Prezenta Notificare privind siguranța pe teren (Field Safety Notice - FSN) cuprinde informații importante pentru clienți referitoare la siguranța pacienților și utilizarea în condiții de siguranță a *exoplan*, software-ul nostru dedicat planificării implanturilor și proiectării ghidurilor chirurgicale.

Referință internă exocad: #423314

Produs exocad, denumire comercială: *exoplan 3.1 Rijeka*

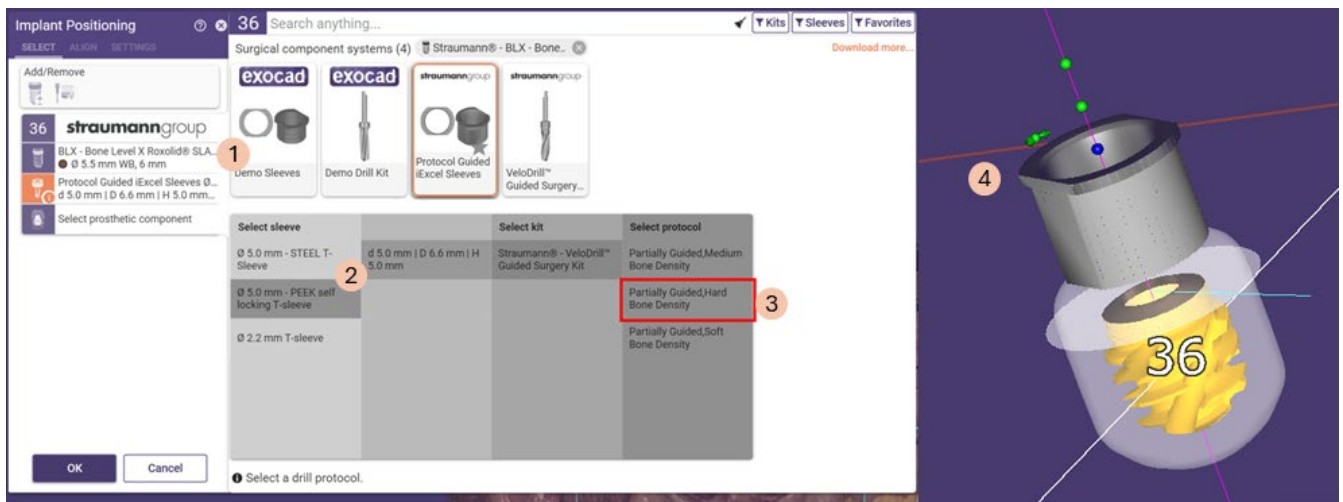
După selectarea implantului, utilizatorul este invitat să aleagă o densitate osoasă (medie, dură sau moale) și un decalaj (7, 9 sau 11 mm), care indică distanța dintre vârful manșonului și platforma superioară a implantului. Se afișează un mâner de burghiu incorect dacă utilizatorul alege următoarea combinație:

1. Implanturi TLX/BLX cu diametre de 5,5 mm și 6,5 mm și o lungime de 6 mm (a se vedea tabelul „Implanturi vizate” de mai jos)
2. \varnothing 5,0 mm – manșoane în T (a se vedea tabelul „Manșoane chirurgicale vizate” de mai jos)
3. Protocol parțial ghidat, densitate osoasă dură
4. Decalaj manșon 7 mm (cea mai apropiată dintre cele trei distanțe disponibile – marcată cu o sferă albastră în figura 2 de mai jos)

Atunci când se planifică un implant Straumann® BLX/TLX cu diametrul de 5,5 sau 6,5 mm și lungimea de 6 mm, în combinație cu un manșon Straumann® BLX/TLX și sistemul Straumann® VeloDrill, *exoplan* va afișa o poziție incorectă a mânerului pentru protocolul complet de forare selectat „Ghidat parțial cu densitate osoasă dură”.

1. Colecțiile Straumann® vizate (vezi mai sus) au fost eliminate de pe serverul de descărcare și adăugate pe lista neagră a serverului exocad la data de **16 aprilie 2026**. Prin urmare, aceste colecții nu mai sunt vizibile și nu mai pot fi descărcate de către utilizatori.

2. Versiunile noi și corectate ale bibliotecilor afectate au fost puse la dispoziție pentru descărcare la adresa <https://exocad.com/integration/exoplan-library-integration#/all/tag-str>

Figura 3: Exemplu de rezultat al protocolului de forare pas cu pas al programului *exoplan*. Pașii 4 și 5 din instrucțiunile de forare indică un mâner de burghiu greșit ($h1.0$, marcat cu roșu), iar pasul 3 arată mânerul de burghiu corect ($h3.0$).

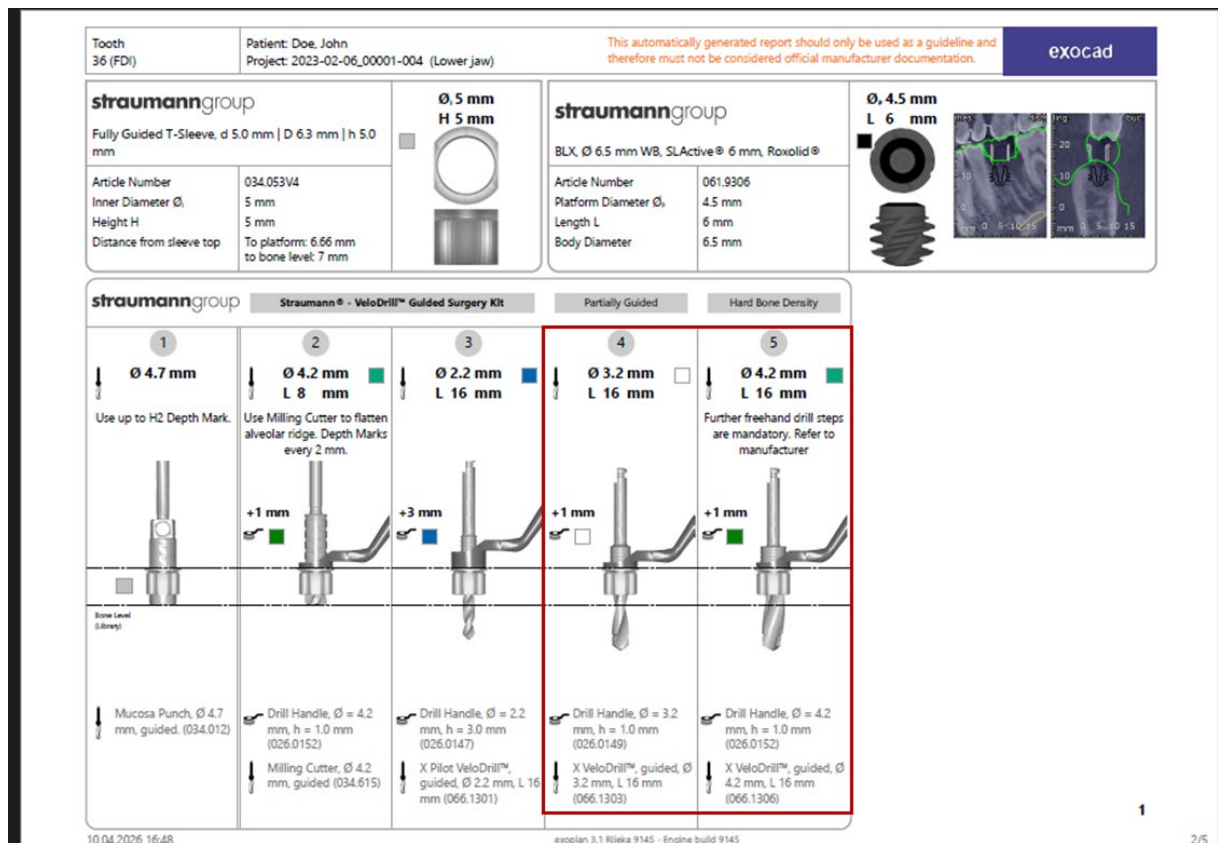
În acest caz, pașii 4 și 5 din protocol indică înălțimea incorectă a mânerelor burghiului pentru burghiele utilizate (marcate cu roșu în figura 3 de mai jos):

Informațiile incorecte sunt afișate pentru al patrulea și al cincilea pas de forare. Dacă se respectă pașii afișați incorect ai protocolului, utilizatorul ar putea alege mânerul greșit al burghiului la al patrulea și al cincilea pas. Acest lucru poate determina o abatere de 2 mm a adâncimii osteotomiei față de adâncimea de pregătire prevăzută.

- 1) Nu utilizați colecțiile vizate —consultați secțiunea „Colecții vizate” de mai sus —cu *exoplan 3.1 Rijeka*.
- 2) Dacă intenționați să utilizați colecțiile Straumann® vizate, actualizați-le pe toate la noile versiuni corectate, disponibile pentru descărcare la adresa <https://exocad.com/integration/exoplan-library-integration#/all/tag-str>.
- 3) Efectuați upgrade-ul la cea mai recentă versiune *exoplan 3.1 Rijeka*.

Figura 4: Combinația de parametri disponibilă pentru seriile de implanturi Straumann® vizate. Cercurile roșii indică opțiunile care nu trebuie utilizate. Toate opțiunile de flux de lucru marcate cu verde pot fi utilizate în siguranță.

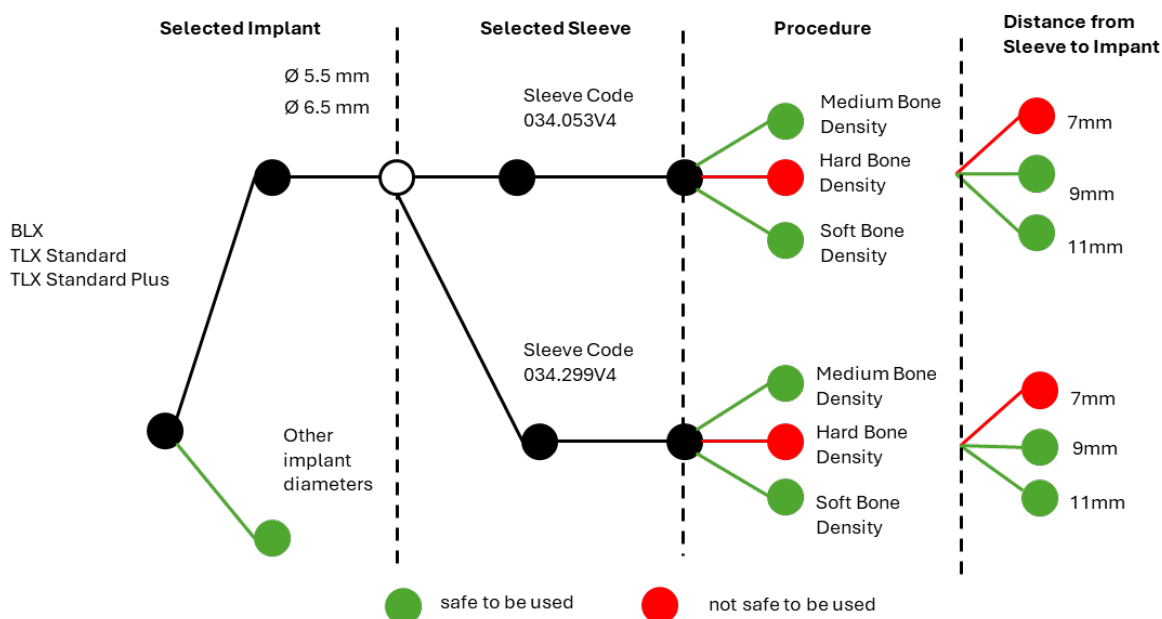
Nu este vizată utilizarea altor componente Straumann®. Nu este vizat niciun alt aspect legat de dimensiunile implanturilor, distanțele de decalaj, manșoanele chirurgicale sau opțiunile de protocol. Acest grafic prezintă fluxurile de lucru vizate. Fluxurile de lucru marcate cu roșu nu trebuie utilizate. Opțiunile de flux de lucru marcate cu verde pot fi utilizate în siguranță.
